TEMA/ SUBTEMA	LOCALIZAÇÃO/MAPA	ANÁLISE DILEST
	<p>1- Q 2 CJ A6 Escola</p>  <p>Fonte: Geoportal / Infraestrutura de Dados Espaciais – IDE/DF.</p>	<p>Informamos que a unidade imobiliária ocupada pelo Centro de Educação Infantil CEI 01, situada no Conjunto A6 da Quadra 2, foi criada e registrada em Cartório de Registro de Imóveis pelo Projeto CSS 7.0/2 e este não previu o bolsão de estacionamento pleiteado pela Administração Regional de Sobradinho.</p> <p>O citado projeto define a área objeto do projeto como sendo uma praça pública.</p> <p>O Decreto nº 38.047, de 09 de março de 2017, que “regulamenta o art. 20, da Lei Complementar nº 803, de 25 de abril de 2009, no que se refere às normas viárias e aos conceitos e parâmetros para o dimensionamento de sistema viário urbano do Distrito Federal, para o planejamento, elaboração e modificação de projetos urbanísticos, e dá outras providências”, diz que:</p> <p style="padding-left: 40px;">Art. 12. A criação das áreas de estacionamento público, além daquelas definidas nos projetos de parcelamento, é permitida somente nos seguintes casos:</p> <p style="padding-left: 40px;">I - para atividades institucionais públicas enquadradas como Polos Ger

Figura 2- As áreas indicadas por esta Dilest em vermelho são aquelas que devem ser eliminadas da proposta apresentada pela Administração Regional, as indicadas em azul são as que podem ser mantidas e, as em amarelo, devem ser reformuladas.

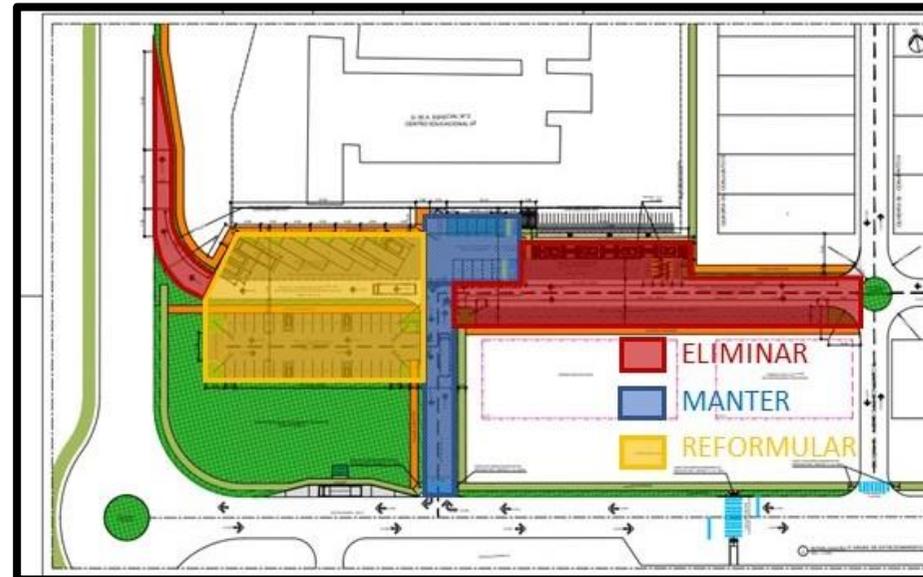
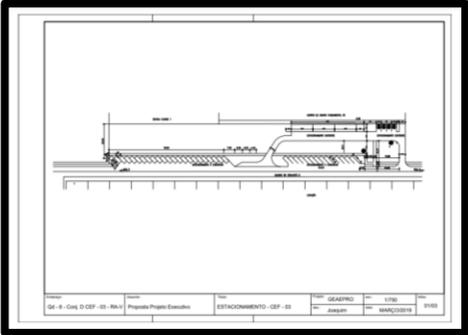
Todavia, mesmo que o Centro de Ensino nº 3 seja considerado um Polo Gerador de Viagens, verificamos que uma grande parcela das vagas para veículos previstas está vinculada à aprovação da extensão da via local, com a qual esta Dilest não está de acordo. Isso porque provocaria uma descaracterização do desenho original da cidade, ocasionando um aumento considerável no fluxo de veículos próximo aos conjuntos residenciais da Quadra 5 da cidade de Sobradinho.

Portanto, caso a citada escola se enquadre no citado artigo 3º da Lei nº 5.632, de 17 de março de 2016, ainda assim entendemos que a proposta de estacionamento deva sofrer uma adequação, de modo que não altere o desenho da via local previsto nos projetos registrados URB 103/86 e CSS 2/2, eliminando-se seu prolongamento até o lote da escola, bem como eliminando-se a via de saída pela Av. Contorno, criada para atender à circulação de ônibus e vans escolares, uma vez que

compreendemos que a localização dos acessos do estacionamento deva ocorrer na via de menor hierarquia funcional, no caso a Rua 6. Como solução para a viabilizar o acesso de saída dos ônibus e vans, sugerimos unir as duas áreas de estacionamento criadas (estacionamento de transportes escolares e estacionamento para carros e motos), reformulando a disposição de suas vagas, de forma que haja uma circulação interna que possibilite a entrada e saída de todos os veículos pela via de acesso à Rua 6 (Figura 1).

Portanto, no que diz respeito à criação do novo bolsão de estacionamento, situada de frente para o lote da escola, entendemos que esse deva ter o menor número possível de vagas para carros e motos, além das vagas para ônibus e vans propostas, apenas o suficiente para atender ao embarque e desembarque dos alunos da escola. Dessa maneira, as vagas para veículos, que visam atender à demanda de professores e demais funcionários, devem ser supridas dentro do lote.

Figura 3- As áreas indicadas por esta Dilest em vermelho são aquelas que devem ser eliminadas da proposta apresentada pela Administração Regional e, as indicadas em azul, são as que podem ser mantidas.

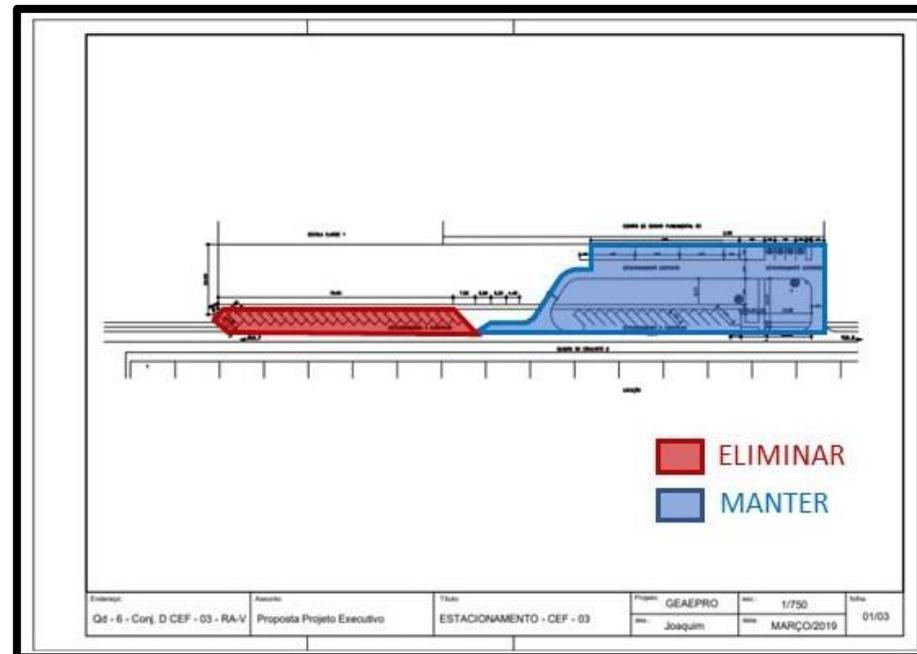
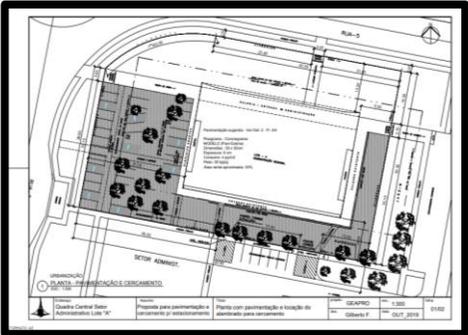
Portanto, no que diz respeito à ampliação do estacionamento existente com a criação de novas vagas para veículos ao longo da via local, entendemos que esse deva conter um número mínimo de vagas que seja suficiente apenas para atender ao embarque e desembarque dos alunos da escola. Dessa maneira, as vagas para veículos, que visam atender à demanda de professores e demais funcionários da escola, devem ser supridas dentro do lote. Assim sendo, recomendamos que para o estacionamento contíguo à via, mantenha-se apenas as vagas dispostas de frente para AE 2 da Quadra 06, onde está situado o Centro de Ensino Fundamental 03 (Figura 1). Somado a isso, é preciso prever uma distância mínima entre as vagas e o meio-fio como área de manobra, de forma que os veículos não invadam a via local e, assim, essa se torne a própria área de manobra, implicando em pontos de congestionamento, podendo ocasionar até mesmo acidentes. Outra opção, seria incluir essas vagas dentro do bolsão de estacionamento existente, ao invés de estarem contíguas à via.

Alertamos ainda que no projeto apresentado faltou a indicação dos fluxos de veículos dentro do estacionamento existente, para o qual foi proposto uma reformulação das vagas. Neste caso, recomendamos que sejam mantidas entrada e saída de veículos independentes, de forma que o fluxo dos veículos dentro do estacionamento tenha sentido único, o que minimizará bastante o número de acidentes, principalmente no encontro com a via local.

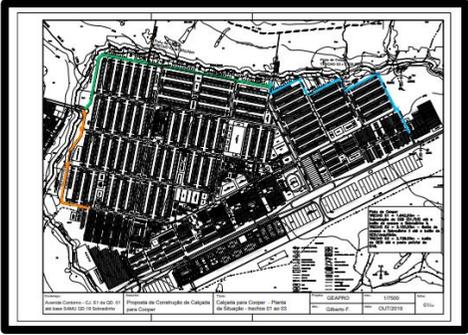
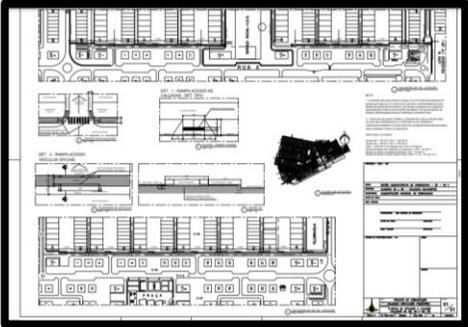
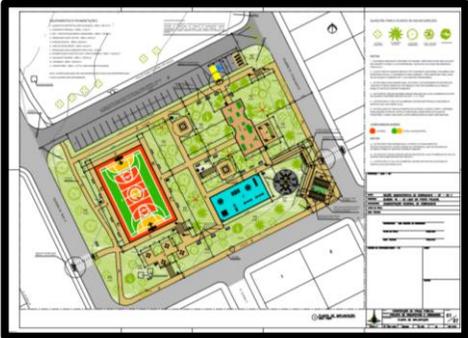
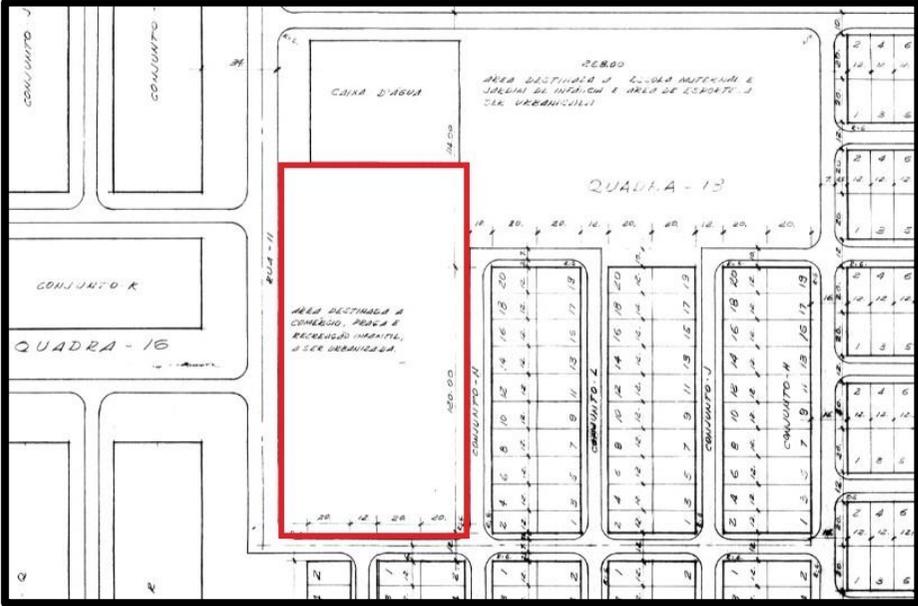
Portanto, o cercamento (alambrado) proposto (26865279; 26865358) pela Administração Regional deve seguir os incisos I e II do citado artigo 35 da Luos e, caso queira propor algo diferente, deve apresentar justificativa técnica, conforme estabelecido no § 1º do mesmo artigo.

A proposta de cercamento também deverá seguir exatamente os limites definidos para o Lote A do Setor Administrativo e Cultural, conforme indicado na Planta Registrada CSS PR 11/3, não avançando sobre área pública.

No que diz respeito à pavimentação do estacionamento interno ao lote, deve-se respeitar a taxa de permeabilidade mínima de 20% (vinte por cento) estabelecida na Luos para a UOS Inst EP:

Quanto à distribuição das vagas deve-se considerar as diversas árvores localizadas dentro do lote, de forma que evite sua supressão, o que poderia ocasionar uma redução do conforto ambiental, afetando o microclima no entorno imediato.

Assim sendo, para o lote em questão, tanto as rampas de acesso ao estacionamento proposto, quanto seus patamares de acomodação, devem acontecer dentro dos limites do lote.

Figura 3- Anexo III - Quadro 21A - Parâmetros de Ocupação do Solo/Sobradinho da LuosS, no qual destacamos em vermelho os parâmetros de ocupação do solo dos comércios locais da Subzona SZH 2 de Sobradinho (Códigos 508 e 509 – UOS CSIIR 1).

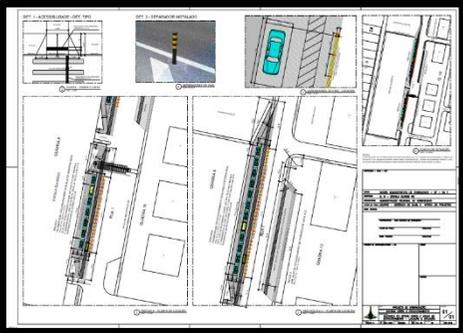
Dessa forma, entendemos que os lotes de comércio a serem criados na Quadra 18 devem ser enquadrados nas citadas faixas de área já definidas na Luos, para as quais já foram estabelecidos os devidos parâmetros urbanísticos.

Ainda é preciso ressaltar, que para as faixas de área em questão, a marquise é obrigatória, e estas devem seguir o estabelecido na Nota 4 do citado Anexo III da Luos:

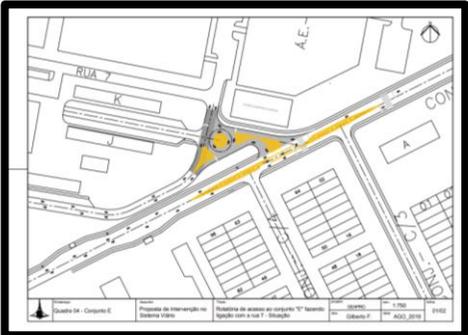
Dessa maneira, entendemos que no que diz respeito às novas vagas para veículos propostas, uma vez que se encontram contíguas à via urbana, essas se enquadram no inciso II do artigo 12 do citado Decreto Nº 38.047/2017.

Somado a isso é preciso ressaltar que não existem atualmente vagas para veículos projetadas nem implantadas de frente para o lote da Escola Classe 5 de Sobradinho. É preciso também considerar que os usos predominantes da via, onde se pretende implantar as novas vagas, são o institucional e o comercial (usos que atraem um maior número de veículos), bem como as vagas a serem criadas de frente para a escola serão para atender exclusivamente ao embarque e desembarque dos seus alunos.

Dessa forma, não vemos óbice na proposta apresentada, tanto das vagas para o embarque e desembarque dos alunos da escola da Quadra 9 quanto da ampliação das vagas existentes de frente para o Comércio Local da Quadra 10.

No que tange ao projeto de ampliação do estacionamento da Quadra 10, uma vez que se está propondo a demolição da calçada existente junto ao meio-fio e a construção de uma nova calçada mais próxima aos lotes de comércio, alertamos quanto à necessidade de prever uma distância mínima entre as vagas e a via como área de manobra, de forma que os veículos não invadam a via local e, assim, essa se torne a própria área de manobra, implicando em pontos de congestionamento, podendo ocasionar até mesmo acidentes.

Figura 2- Vista parcial do Projeto Planimétrico PLN 93/91, no qual podemos visualizar algumas alterações feitas no sistema viário da Quadra 4 de Sobradinho (Fonte: Mapoteca Seduh).

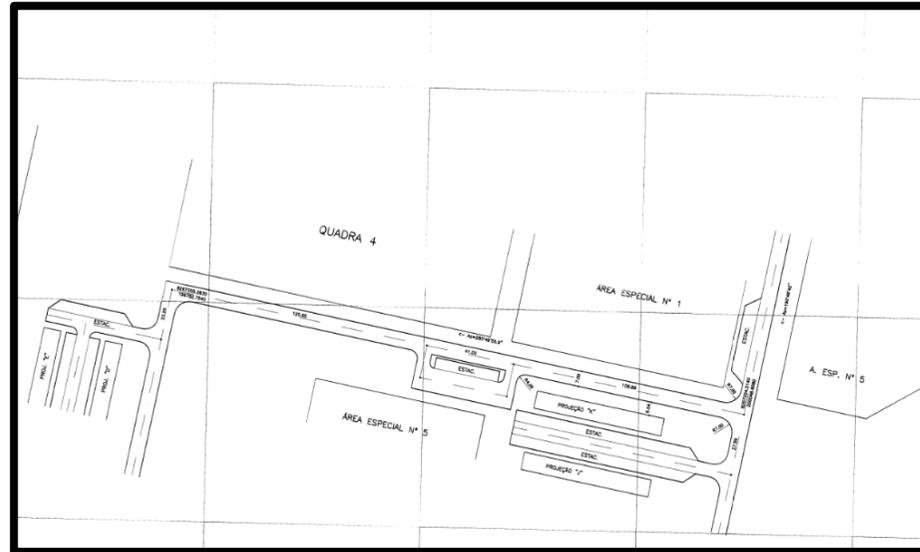
Dessa maneira, o citado projeto antes de ser apresentado à Subsecretaria de Parcelamentos e Regularização Fundiária – Supar desta Seduh, deverá ser submetido à análise e aprovação do Departamento de Trânsito do Distrito Federal - Detran/DF.

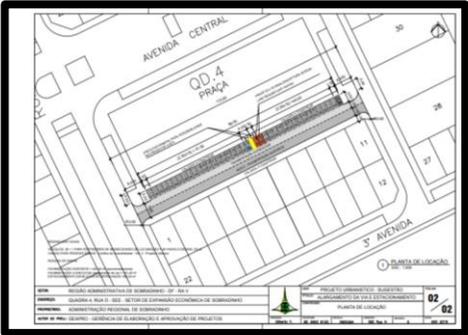
e não se encontra contíguo/que se toca por um lado/ao longo de via urbana, configurando-se num bolsão de estacionamento interno à citada quadra.

Somado a isso, o acesso ao estacionamento proposto não atende ao que está estabelecido no artigo 13 do mesmo decreto.

Além do quê, como fora mencionado anteriormente, já existe um bolsão de estacionamento (destacado em vermelho) implantado de frente para a unidade imobiliária em questão, destinado aos seus usuários e moradores (Figura 2).

Diante do exposto, esta Dilest não é favorável à implantação do estacionamento proposto pela Administração Regional, situado entre a Área Reservada AR 2 e o Conjunto A da Quadra 11 de Sobradinho.

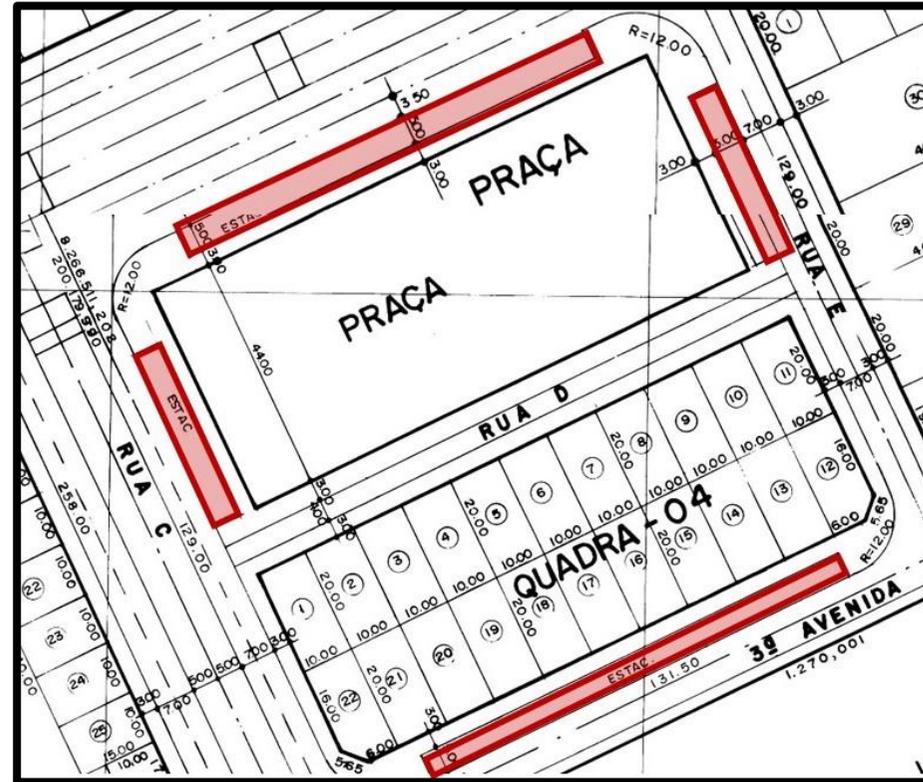
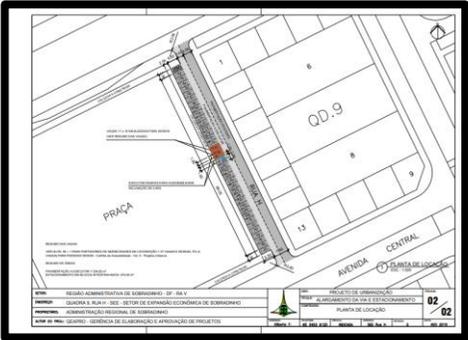
<p>PROPOSTA APRESENTADA</p> 	<p>Apesar do estacionamento público proposto se enquadrar no inciso II do artigo 12 do citado Decreto, trata-se apenas de uma diretriz genérica, que deve ser analisada conjuntamente com outros fatores, como por exemplo, uso predominante, oferta de transporte coletivo, permeabilidade do solo, vagas de estacionamentos existentes (em área pública e dentro dos lotes) etc.</p> <p>Ressaltamos ainda que, assim como afirma o Parágrafo Único do mesmo Decreto, é prerrogativa desta Seduh dar anuência ou não na criação de novas áreas de estacionamento público.</p> <p>Isso posto, podemos observar que no projeto mencionado (Figura 1), já foram previstos três bolsões de estacionamento no perímetro da praça, assim como um quarto bolsão de frente para os lotes 12 a 22 da Quadra 4, todos já devidamente implantados.</p> <p>Dessa forma, entendemos que a Administração Regional deveria propor um projeto de urbanização da praça e não a criação de mais vagas de estacionamento, que irão ocupar espaços que deveriam ser prioritariamente destinados ao lazer. Portanto, caso opte em fazer uma proposta de urbanização da praça, essa deve contemplar apenas os estacionamentos já previstos no citado Projeto de Urbanismo URB 213/92.</p> <p>Da mesma maneira, esta Dilest também é contrária ao alargamento da via, que acarretaria uma redução da área da praça. E entendemos que esse alargamento estaria muito mais vinculado à criação das novas vagas para veículos, com o intuito de criar-se uma área de manobra, deixando a via livre apenas para a circulação de veículos.</p> <p>A Lei nº 245, de 27 de março de 1992, que dispõe sobre a autorização Legislativa para alterações nos códigos de edificações, nos gabaritos de edificações, no zoneamento e destinação das terras públicas do Distrito Federal e dá outras providências, no seu § 2º do artigo 1º, determina que:</p> <p style="text-align: center;">§ 2º - As áreas públicas de uso comum destinada a praças não são passíveis de alteração (Lei nº 245/1992).</p>

Figura 1- Vista parcial das plantas de urbanismo URB 213/92 (Folhas Sicad 71-III-6-A-B e 71-III-5-B), nas quais podemos visualizar os diversos estacionamentos propostos nesse projeto (destacados pelos polígonos vermelhos), situados no perímetro da praça e nas quadras 7 e 9 (Fonte: Mapoteca Seduh).

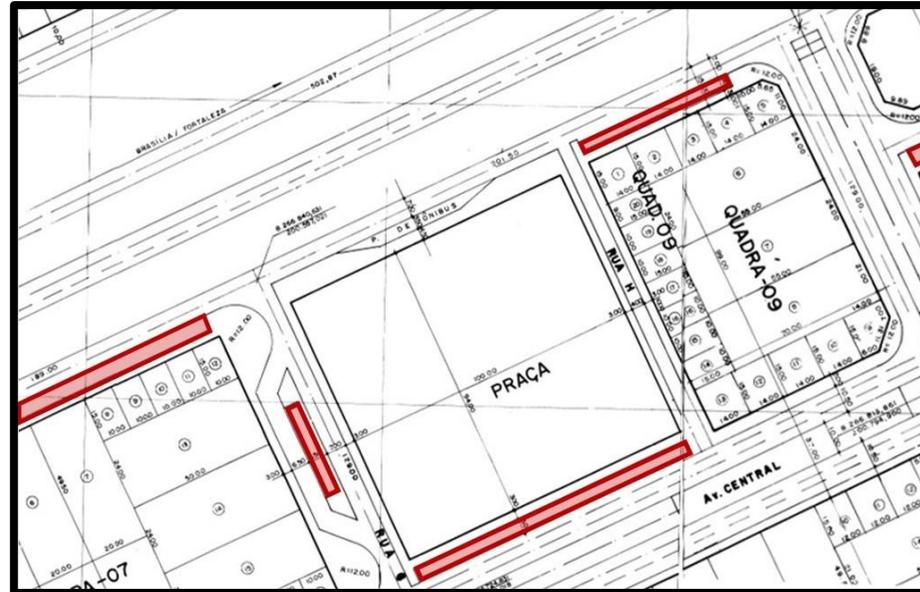
<p>PROPOSTA APRESENTADA</p> 	<p>Ressaltamos ainda que, assim como afirma o Parágrafo Único do mesmo Decreto, é prerrogativa desta Seduh dar anuência ou não na criação de novas áreas de estacionamento público.</p> <p>Isso posto, podemos observar que no projeto mencionado (Figura 1), já foi previsto um grande bolsão de estacionamento no perímetro da praça, voltado para a Avenida Central. Também foram previstos outros bolsões no entorno imediato, como os dois da Quadra 7 e um da Quadra 9, todos já devidamente implantados. Todavia o da Quadra 9 foi implantado do outro lado da 1ª Avenida, porém ainda assim, de frente para os lotes de 1 a 12.</p> <p>Também foram implantados estacionamentos não previstos no citado projeto, um na Quadra 7 e outro na Quadra 9, todos os dois voltados para a Avenida Central.</p> <p>Dessa forma, entendemos que a Administração Regional deveria propor um projeto de urbanização da praça e não a criação de mais vagas de estacionamento, que irão ocupar espaços que deveriam ser prioritariamente destinados ao lazer. Portanto, caso opte em fazer uma proposta de urbanização da praça, essa deve contemplar apenas os estacionamentos já previstos no citado Projeto de Urbanismo URB 213/92.</p> <p>Da mesma maneira, esta Dilest também é contrária ao alargamento da via, que acarretaria uma redução da área da praça. E entendemos que esse alargamento estaria muito mais vinculado à criação das novas vagas para veículos, com o intuito de criar-se uma área de manobra, deixando a via livre apenas para a circulação de veículos.</p>
